**2. erneute Offenlage nach § 4a (3) i.V.m. § 4 Abs. 2 BauGB zum vorhabenbezogenen Bebauungsplan „Solarpark Böttinger Hof“ auf der Gemarkung Gundelsheim**

**Vorhabenbezogener Bebauungsplan „Solarpark Böttinger Hof“, Stadt Gundelsheim sowie 1. Änderung des sachlichen Teilflächennutzungsplans Windenergie mit Ergänzung von Flächen für die Nutzung der Solarenergie auf der Gemarkung Gundelsheim**

### **Stellungnahme Vorhabenbezogener Bebauungsplan „Solarpark Böttinger Hof“ auf der Gemarkung Gundelsheim**

## **Vorhabenbezogener Bebauungsplan „Solarpark Böttinger Hof“ auf der Gemarkung Gundelsheim**

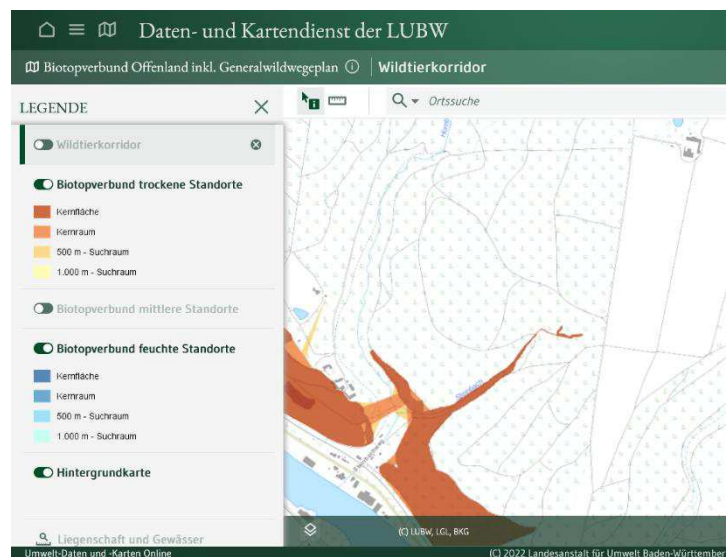
Anmerkung: Um Verstöße gegen § 44 BNatSchG auszuschließen, dürfen Erschließungswege und Zuwegungen nicht über die Maßnahmenflächen führen, die dem Artenschutz dienen.

Ausnahmen sind ggfs. nur nach vorheriger fachgutachterlicher Begutachtung (Ausschluss von Brutten) und in Abstimmung mit der UNB denkbar.

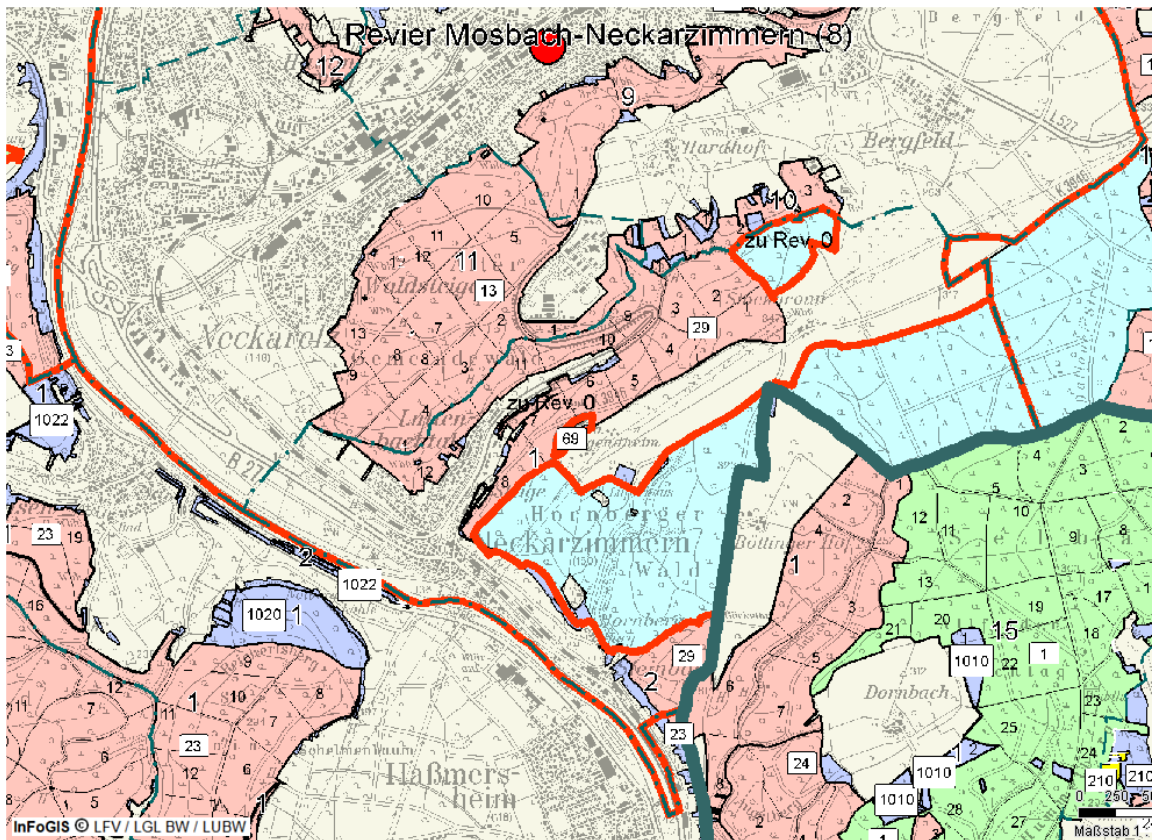
- S. 4: Abgrenzungen der PV-Anlage und Lage des Zauns  
Es ist nicht eindeutig geregelt, ob Einfriedungen auch außerhalb der überbaubaren Fläche allgemein zulässig sein sollen.
- S.4: Wildtierkorridor: „Zentrum der Fläche“ (Geltungsbereich des B-Plans, einzelne Baufenster), ausreichende Breite für den Wildtierkorridor, Darstellung im zeichnerischen Teil
- S. 6: Gestaltungsmaßnahmen (S. 6): Die drei Punkte werden bereits auf Seite 4 genannt. Dopplungen sind zu vermeiden.
